**Oggetto:** Riesame con valenza di rinnovo dell'Autorizzazione Integrata Ambientale rilasciata con D.D. n. 218 del 12/07/2012 per l'impianto IPPC 6.4b ubicato nel comune di Striano (NA) – Via Foce n. 180. Società Cooperativa Agricola "Agriconserve Rega".  
Trasmissione verbale Conferenza di Servizi.

**VERBALE DELLA CONFERENZA DI SERVIZI**  
**Art.14 e seguenti L.241/90 e s.m.i.**  
**SEDUTA DEL 18/01/2023**

**OGGETTO: Riesame con valenza di rinnovo e modifiche non sostanziali dell'Autorizzazione Integrata Ambientale rilasciata con D.D. n. 218 del 12/07/2012 per l'impianto IPPC 6.4 b2 sito in Striano (NA) via Foce, n. 180.**

**Proponente: Società Cooperativa Agricola Agriconserve Rega  
PARERE ARPAC – Richiesta chiarimenti e integrazioni**

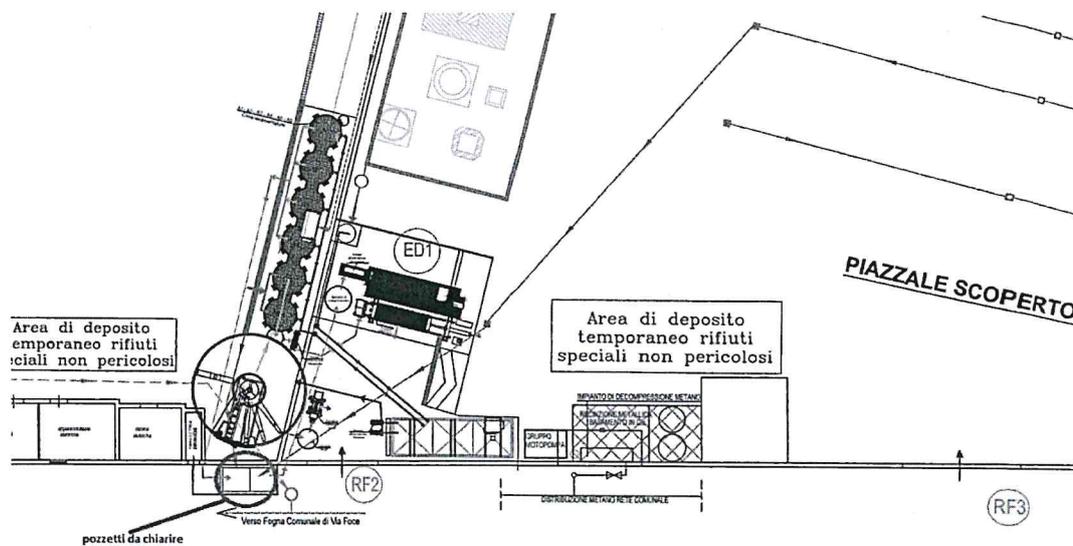
- d) riportare tutti i collegamenti, con le relative direzioni, tra i pozzetti e le varie fasi depurative;
- e) prevedere un pozzetto intermedio di ispezione e controllo per ogni linea dopo l'eventuale trattamento e prima della confluenza con altra linea o del recapito finale, al fine di consentire agli Enti preposti eventuali controlli della qualità delle acque scaricate;

- f) identificare con sigle i pozzetti fiscali di campionamento delle acque reflue (finale e intermedi sulle singole linee);
- g) contenere le sezioni e i particolari di ogni fase del ciclo depurativo;
- h) indicare le lavorazioni con la medesima codifica e relativa legenda così come riportate nelle schede C ed H, ad esempio A.2 - selezione, vagliatura, cernita, sgusciatura, A.3 – pelatura, ecc.

- 3) Non avendo la Società inoltrato la tavola T, è stato visionato l'**allegato S** - "Planimetria del complesso", che contiene anche la rete degli scarichi idrici prodotti. In merito si osserva che:

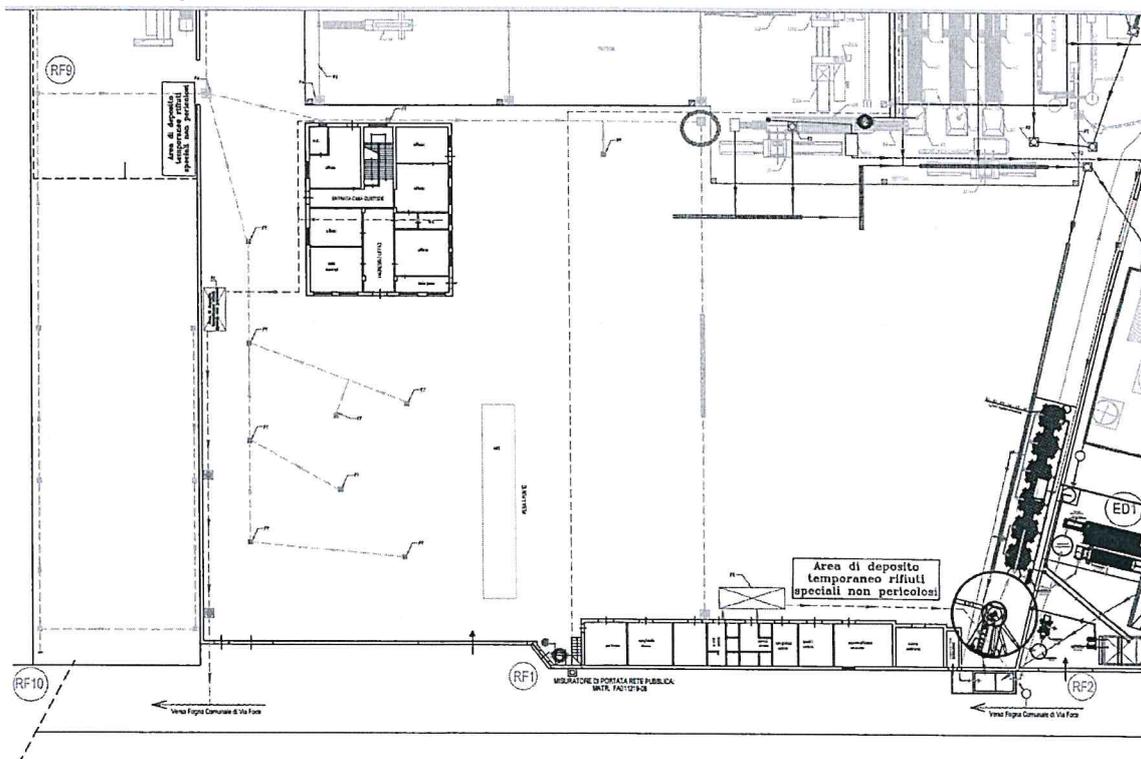
c) le acque meteoriche di dilavamento, **ricadenti sul piazzale di ingresso**, recapitano in un pozzetto (cerchiato in arancione) da cui non fuoriesce alcuna linea; non è noto quindi come tali acque vengano gestite. Si precisa che in tale area è presente la pesa a ponte.

d) nei piazzali scoperti sono presenti aree di deposito temporaneo dei rifiuti per i quali non sono descritte le modalità di stoccaggio;

- e) nell'area di stoccaggio di merce in tendostrutture è rappresentata una linea di scarico di colore verde (acque pluviali) non connessa a nessuna altra linea di scarico; pertanto, non è noto il recapito finale di tali acque;

- f) quanto dichiarato a pag. 27 e 28 dell'allegato Y1, è in contraddizione a quanto rappresentato nella tavola S, in quanto:
- le acque nere provenienti dai servizi igienici degli operai stagionali non sono convogliate in corpo idrico superficiale dopo depurazione ma recapitano, previo passaggio nella vasca F6 (vasca di pretrattamento servizi igienici), nella pubblica fognatura presente su via foce.

**La Società dovrà trattare le acque meteoriche di dilavamento di tutti i piazzali aziendali, compreso quello d'ingresso;**

**Tutto quanto sopra dovrà essere recepito nella tavola T che la Società dovrà presentare; la tavola S, se continuerà a contenere i dettagli relativi alle acque reflue, dovrà essere aggiornata in maniera congruente.**
